Courrier à M le commissaire enquêteur et Mme le préfet de Haute-Marne au sujet du projet éolien Belmont – Tornay. Dit Sud-Vannier

Vous trouverez ci-joint mes remarques concernant le projet éolien Sud Vannier. C'est en tant que citoyenne du sud-est de la Haute-Marne, assez attachée à mon secteur pour en avoir fait mon terrain d'études et par conséquent mon terrain de lutte, que je m'exprime tout d'abord. Mais aussi en tant que personne physique sensible aux infrasons et souffrant de la multiplication des parcs à un point tel que ma santé et ma capacité de concentration se dégradent de plus en plus dès que le vent venant d'éoliennes souffle, et bientôt, avec la multiplication des ZI éoliennes, tous les vents deviendront du poison pour mon corps.

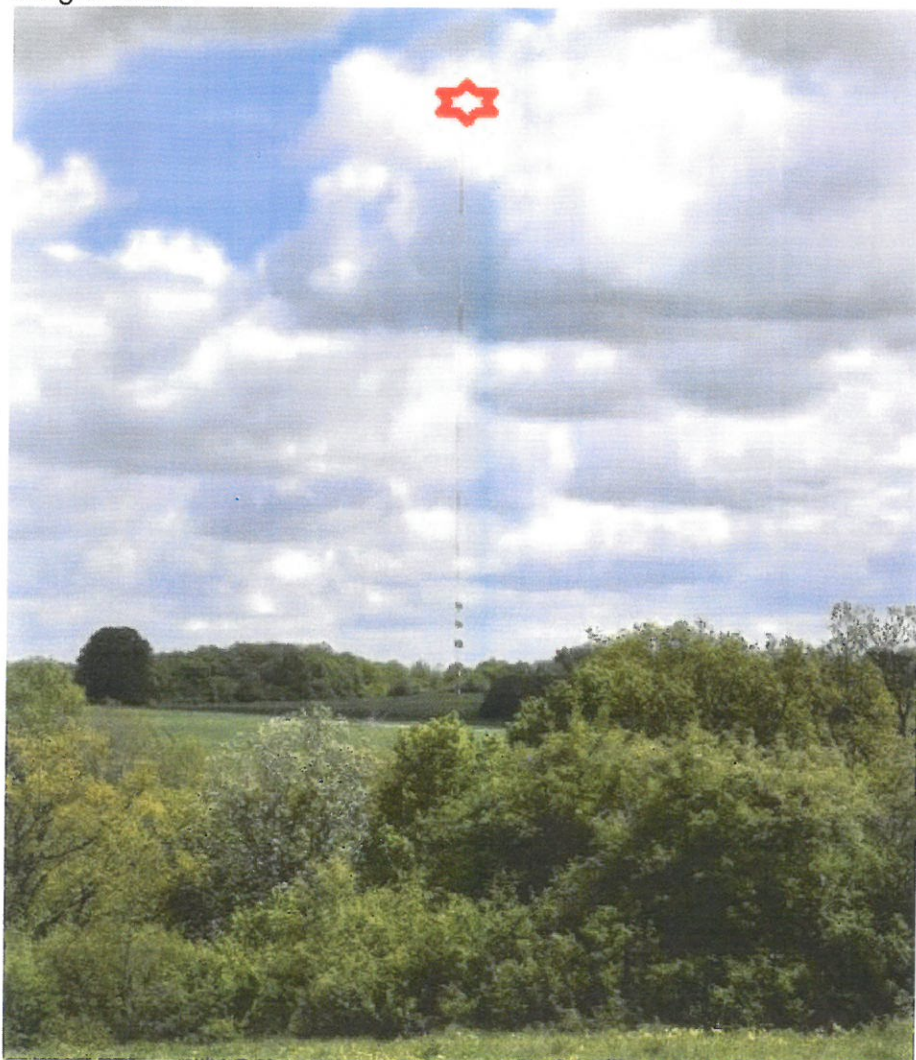
De qui se moque l'opérateur en écrivant des phrases comme la suivante (dossier complémentaire) ?

« Dans les deux cas, la seule éolienne potentiellement visible est masquée par les boisements des versants de la colline des Planches, située entre le village et le projet. »

Les éoliennes situées en bordure de plateau et hautes de 180 mètres, ne peuvent en aucun cas être masquées par la végétation du plateau. La végétation du bord de

plateau est très basse (arbustes) et n'atteint pas 10 mètres, et il faut arriver sous la falaise pour avoir des arbres plus conséquents !

Prenons la coupe ci-dessous allant de l'église de Bussières à l'emplacement du projet E5 :

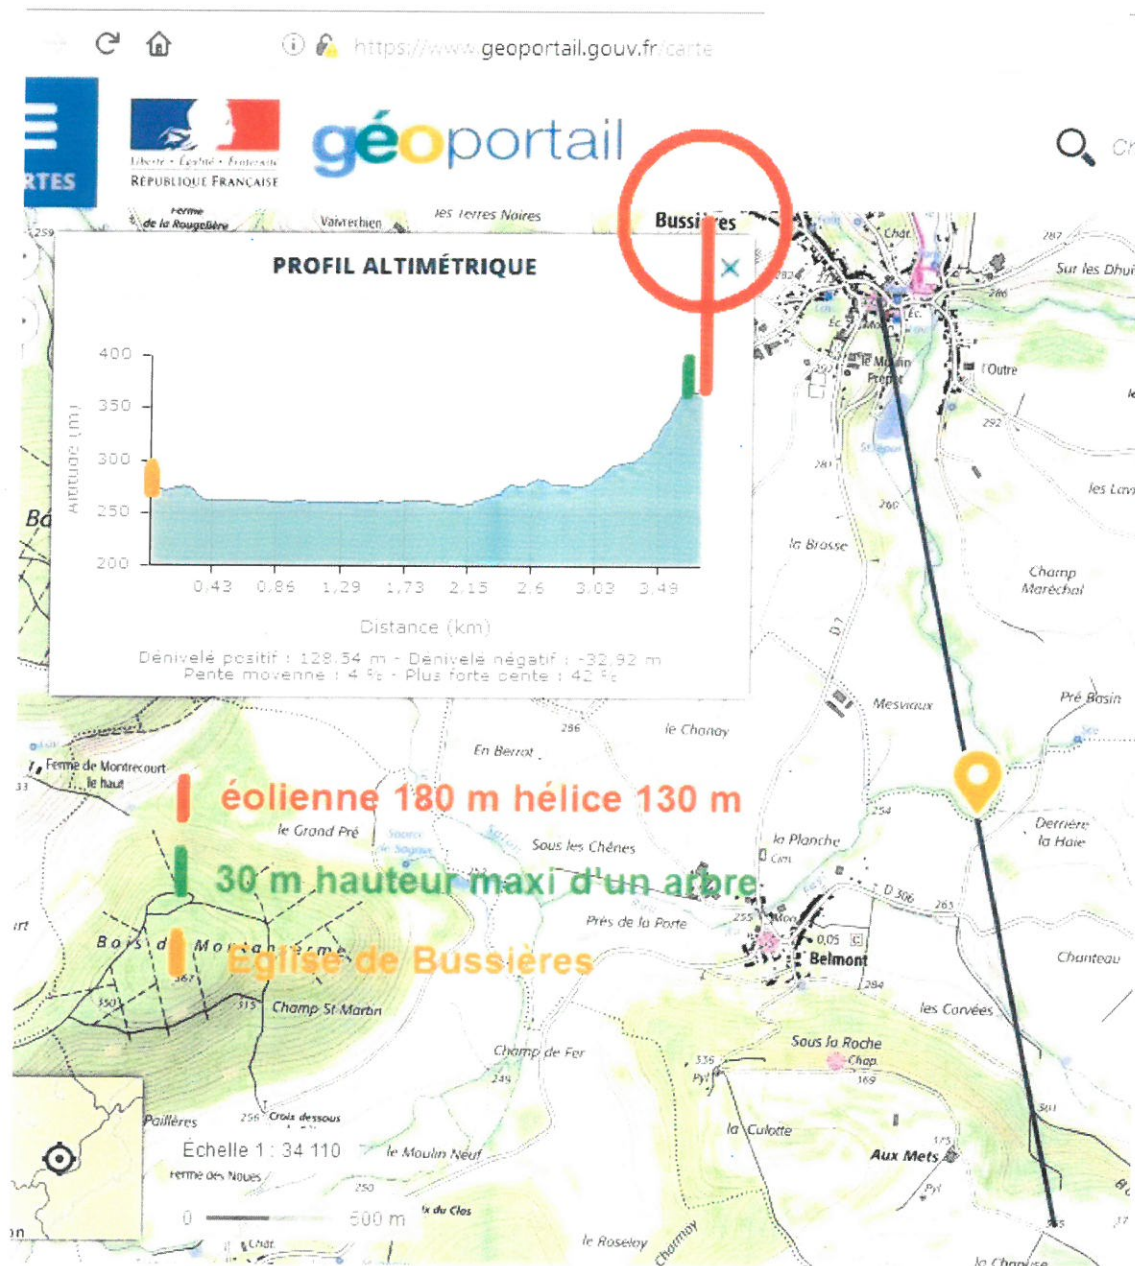
Le dénivelé entre le bas du plateau et le haut est d'environ 110 mètres, les éoliennes atteindraient 180 mètres, et seraient perchées au dessus. Le diamètre des hélices serait de 130 mètres, soit plus que la hauteur de la butte. La simulation prend la hauteur maximale que peut atteindre un arbre dans notre secteur, tout en sachant qu'elle n'est pas atteinte sur les lisières du bord de plateau où la végétation souffre. L'ensemble des éoliennes aurait un impact visuel considérable. Dans le cas de cette

coupe depuis l'église de Bussières, Monument Historique, il est évident qu'il est mensonger de prétendre qu'il n'y a pas de visibilité. Ce n'est pas à moi de multiplier les exemples, mais si les cabinets d'études ne font pas ce travail, c'est bien parce qu'il connaissent le résultat. Les éoliennes seraient visibles de tous les monuments historiques du secteur et de beaucoup d'autres à des dizaines de kilomètres ! Il est totalement mensonger de minimiser l'impact visuel du projet et de prétendre que les arbres marqueront des engins de 180 m !

Montage : taille proportionnée à la hauteur des reliefs. (La distance au sol est un peu raccourcie par l'application, d'où l'illusion de débordement des pales.)
